План 2-го этажа	Лист
Архитектор	Юнусов С.А.				04

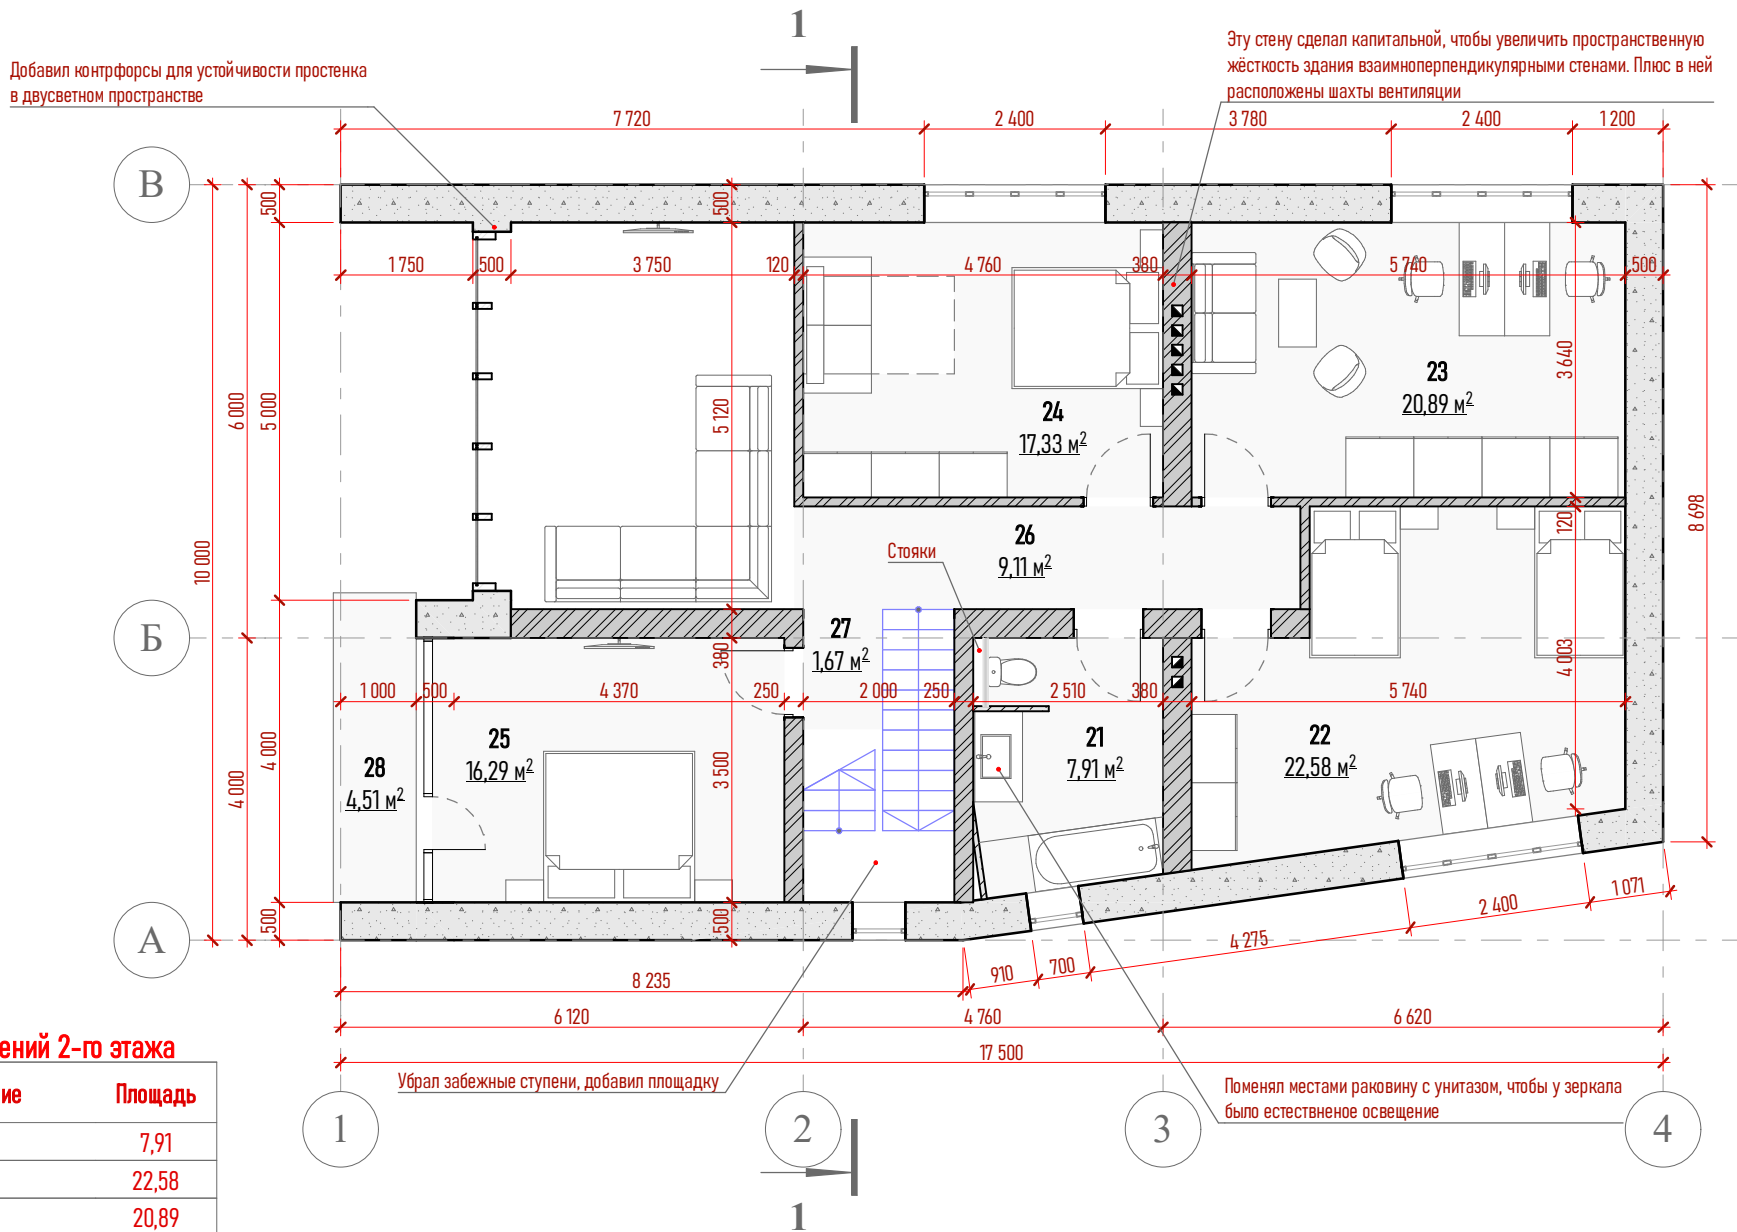
Добавил контрфорсы для устойчивости простенка в двухцветном пространстве

Санузел совместил и добавил маленькую стиральную машину 17 500

Отдельная маленькая кухня

Диван-кровать

Вывернул простенок. Может не понял какой-то задумки?

Несущие стены и перегородки из полнотелого кирпича для увеличения теплоёмкости, несущей способности и упрощения крепежа

Добавил окна в котельную

Стены лестничной клетки сделал потолще, чтобы в спальню не поступал шум от лестницы
